## Gaggio Montano (BO) – Località Cà de Ladri

### 1. PREMESSA

Fig. 2 proposta di zonizzazione complessiva con allegata legenda

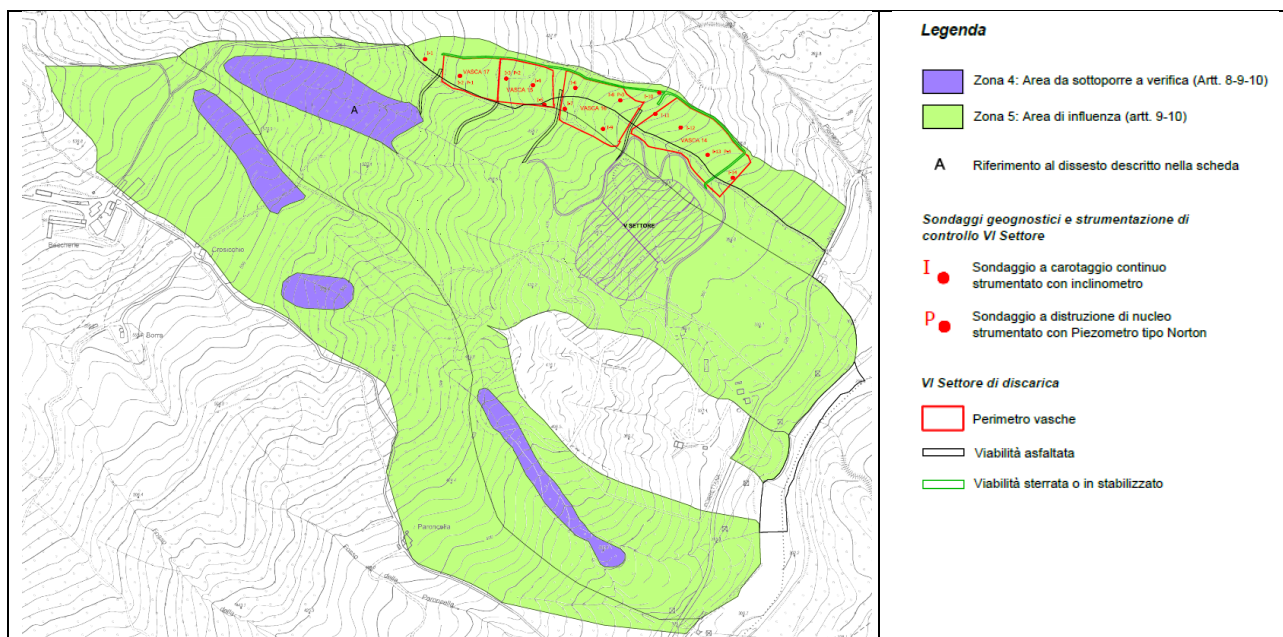
È stata inoltre verificata la presenza e il contenuto dell'"**apposito elaborato cartografico a scala 1:5000**" contenente:

- perimetro e/o il tracciato degli elementi infrastrutturali di progetto;
- la perimetrazione delle U.I.E. o del versante oggetto di intervento infrastrutturale;
- la zonizzazione dell'area perimetrata in funzione del diverso grado di pericolosità, come di seguito descritta, alla quale verranno applicate le norme di piano relative alle aree a rischio da frana perimetrata e zonizzate;

L'analisi di merito dell'area in oggetto porta a concludere che la zonizzazione proposta è coerente con il livello di pericolosità presente.
